臺南市七股區
下山子寮段 360-7 地號等 24 筆土地
養殖漁業經營結合綠能設施專案計畫

臺南市政府

民國 108 年 9 月

「養殖漁業經營結合綠能設施專區」劃設建議案 審查委員會會議紀錄

圖 4-5 規劃範圍動線及進排水系統分布示意圖

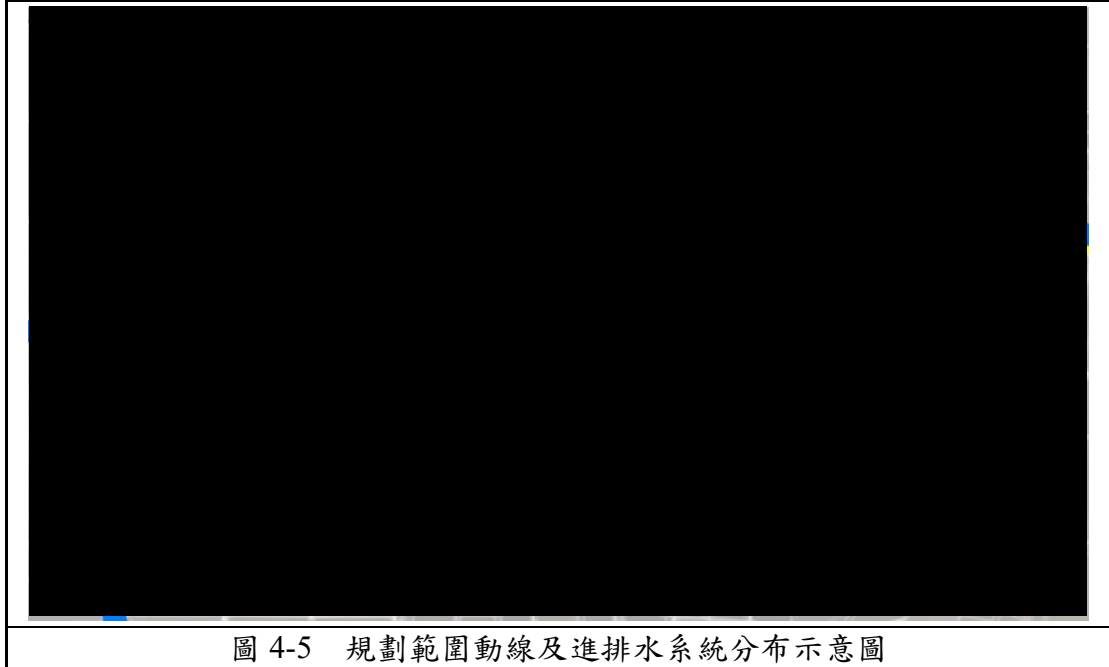
四、 P31 圖 4-5 堤防寬度?規劃原則?走道實際通行寬度?預計如何運用?是否考慮改為如圖 4-6 單柱型。

圖 4-10 太陽能設施工程（遮蔽陽光效果）示意圖

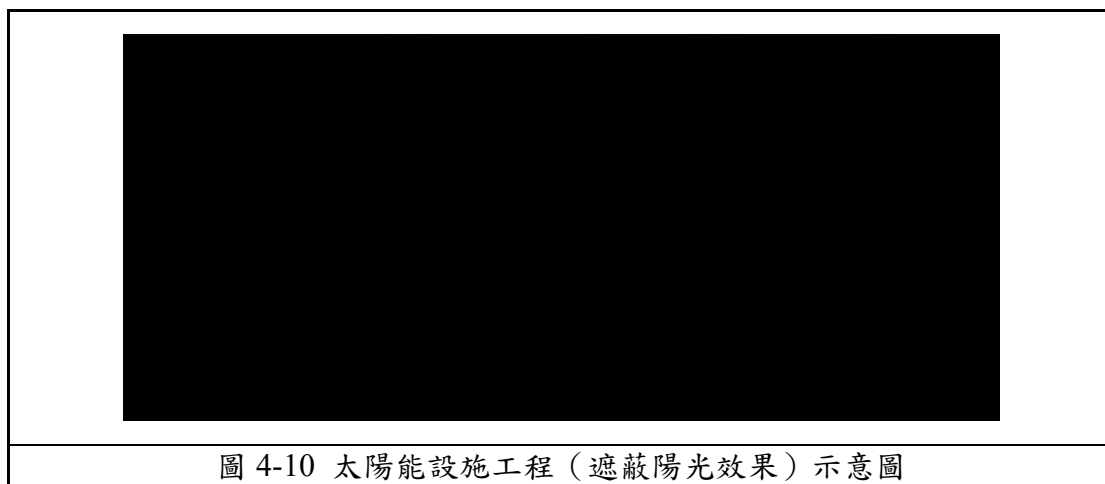
發言單位	項目	審查會議 發言意見	108/6/27 審查會議 計畫建議人 修正處理情形	108/8/9 委員 再回覆書面意見	委員再回覆意見 計畫建議人 修正處理情形
				看不出立柱排列與HDPE 相接處的設計)。	
	三十七	--	--	圖 4-10 光電板的維修通道有遮蔽事實，非「無遮蔽區」，請修改。	屬誤繕，已修正詳圖 4-10(p.37)。
	三十八	--	--	p.32「2.功能性調節蓄水池及利用方式」缺列(3)HDPE 養殖池的功能性調節蓄水池。	屬誤繕，已修正補充相關論述詳 p.37~41。
	三十九	--	--	p.40「HDPE 養殖池設置地點及面積會與現場養殖者討論後選定」，若目前還沒確定 HDPE 養殖區位置，表 4-4~4-5 的評估從何而來？若已確定，請標示明確的區位。	HDPE 養殖區會規劃在淺坪式養殖池功能性調節蓄水池區域中的部份區域，設有 HDPE 養殖池及其所需蓄水池， 設置地點及面積會與現場養殖者討論後選定 ，如圖 5-2(p.64)。
	四十	--	--	HDPE 池將原文蛤池改養白蝦且密集鋪設光電板，是否會造成鳥類食源減少？	不會，因淺坪式文蛤池仍保留在 [] 公頃，不至於造成鳥類食物來源減少。且養殖區優先考量應為漁獲收益及漁民之生計。
	四十一	--	--	圖 4-20 不足以說明漁民在密布光電基樁的 HDPE 池之收成方式，請修改並輔以文字說明。	HDPE 池設計上是保留寬闊空間的，收成時，平日可以用捕蝦籠收成活蝦(間捕)，清池時可以在中央排水出口連接陰井設施([] 公尺作業面積)，利用網子收集白蝦，詳修正建議書 p.48~52。
	四十二	--	--	HDPE 養殖為高成本養殖方法，本案應說明建置與維護 HDPE 養殖所需之成本，並分攤至產量分析中，才能真正反映出損益情形。	HDPE 養殖場域初期為電業商投資建置，免費提供給漁民使用，非屬養殖者建置成本，日後的維修亦有漁場運用基金將得以補助，不會影響漁民損益，故經評估不需分攤至產量分析，謝謝指教。
	四十三	--	--	p.42 深水式養殖池有光電立柱設於水中，塭底與光電板距離 [] 公尺，	推土機不會於設置光電板之堤岸上行走，將運行於 [] 公尺寬之主要維修通道，並透過緩坡入池整土，不
